**SOLICITATION AMENDMENT  
MODIFICATION DE L'INVITATION**

<b>Title - Sujet</b> Data Remediation and Marking RFP		
<b>Solicitation No. - N° de l'invitation</b> W6381-170008/D		<b>Amendment No. - N° modif.</b> 005
<b>Client Reference No. - N° de référence du client</b> W6381-170008		<b>Date</b> 2020-05-10
<b>GETS Reference No. - N° de référence de SEAG</b> PW-\$\$XG-624-37464		
<b>File No. - N° de dossier</b> 624xg.W6381-170008	<b>CCC No./N° CCC - FMS No./N° VME</b>	
<b>Solicitation Closes - L'invitation prend fin</b> at - à 02:00 PM on - le 2020-05-26		<b>Time Zone</b> Fuseau horaire Eastern Daylight Saving Time EDT
<b>F.O.B. - F.A.B.</b>		
Plant-Usine: <input type="checkbox"/> Destination: <input checked="" type="checkbox"/> Other-Autre: <input type="checkbox"/>		
<b>Address Enquiries to: - Adresser toutes questions à:</b> NGUYEN, Mark Nam		<b>Buyer Id - Id de l'acheteur</b> 624xg
<b>Telephone No. - N° de téléphone</b> (343) 550-1613 ( )		<b>FAX No. - N° de FAX</b> ( ) -

**La modification 005 est émis aux fins suivantes :**

**APPENDICE 1 : CONCEPT D'OPÉRATION (version révisée) en 2025**

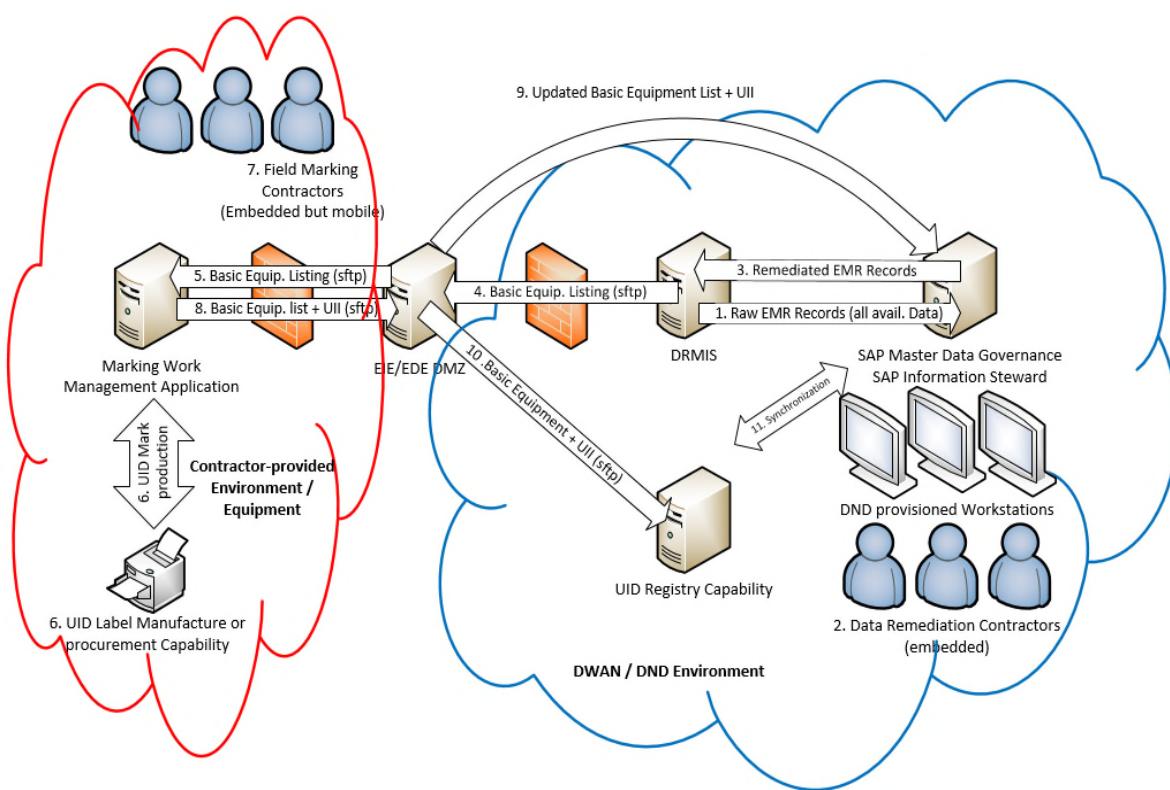
**C. Annexe A – Énoncé des travaux :**

SUPPRIMER : « Appendice 1 : Concept d'opération » dans son intégralité.

REEMPLACER PAR : « Appendice 1 : Concept d'opération (révisée) vers 2025 »

Détails et séquence des activités
1. Les fiches équipement (FE) du matériel destiné à la correction sont coordonnées avec les entrepreneurs en correction de données.  Le MDN pourra autoriser l'accès sur place aux outils SAP suivants en 2025 : Master Data Governance (MDG) et Information Steward (IS), c'est-à-dire la gouvernance des données maîtres et la gérance de l'information.

2. Les techniciens en correction de données corrigent, augmentent, fusionnent et enrichissent les FE conformément aux règles opérationnelles propres au matériel et élaborées de concert avec les gestionnaires des données centrales du MDN et les propriétaires d'équipements au moyen des outils fournis par le Ministère.  Les corrections sont soumises au propriétaire des données pour approbation par le truchement du processus de gouvernance des données du MDN (soit l'outil SAP MDG attendu en 2025) avant leur promotion ou duplication dans le système de production du SIGRD.

3. Les données des FE épurées et approuvées sont maintenant accessibles en direct dans l'environnement de production du SIGRD.
4. Le sous-ensemble des données épurées des FE (numéro de FE, code CAGE, NPF et NSF) pour les articles destinés au marquage est exporté du SIGRD vers l'EIE. Seules les données nécessaires à l'exécution de certaines autorisations de tâches sont exportées.

5. L'entrepreneur récupère les données de base pour l'autorisation de tâche, comme les emplacements, les types d'articles et les articles individuels à marquer aux termes de cette autorisation de tâche.

6. L'entrepreneur fournit des étiquettes d'IU afin de remplir les exigences des autorisations de tâches. Il fournit également, pour le marquage direct des pièces, des outils que loue ou achète le MDN.

7. L'entrepreneur fournit les renseignements appropriés aux entrepreneurs chargés du marquage sur le terrain pour qu'ils puissent procéder au rapprochement physique et suivre l'application des étiquettes d'IU et du marquage d'IU directement sur les pièces. Il produit des étiquettes d'emballage d'IAU et les applique sur les conteneurs individuels, intermédiaires et extérieurs. Il saisit les images des articles de la façon prescrite et consigne les équipements trouvés et les autres exceptions.

8. Les données qui découlent de ce processus et qui sont saisies dans le cadre des activités sur le terrain subséquemment à une autorisation de tâche (y compris les exceptions, les articles trouvés, les erreurs de données et les éléments marqués avec succès) sont renvoyées au MDN par l'EIE.

9. Les mises à jour proposées pour les FE sont chargées dans le processus de gouvernance des données des FE aux fins d'approbation par le MDN. Les mises à jour apportées au rapprochement des articles concernent seulement les données qui peuvent être saisies sur le terrain pendant le processus de marquage. Cela comprend les emplacements des articles mis à jour, l'IAU assignée à chaque article, la proposition de création des FE pour les articles trouvés, et les autres renseignements saisis au besoin.
10. Résultat des activités de terrain servant à remplir le Registre provisoire des IU.
11. Le Registre des IU transmet l'attribut IAU de l'outil MDG (au moyen du numéro de FE ou des codes CAGE+MPN+MSN à titre de clé).
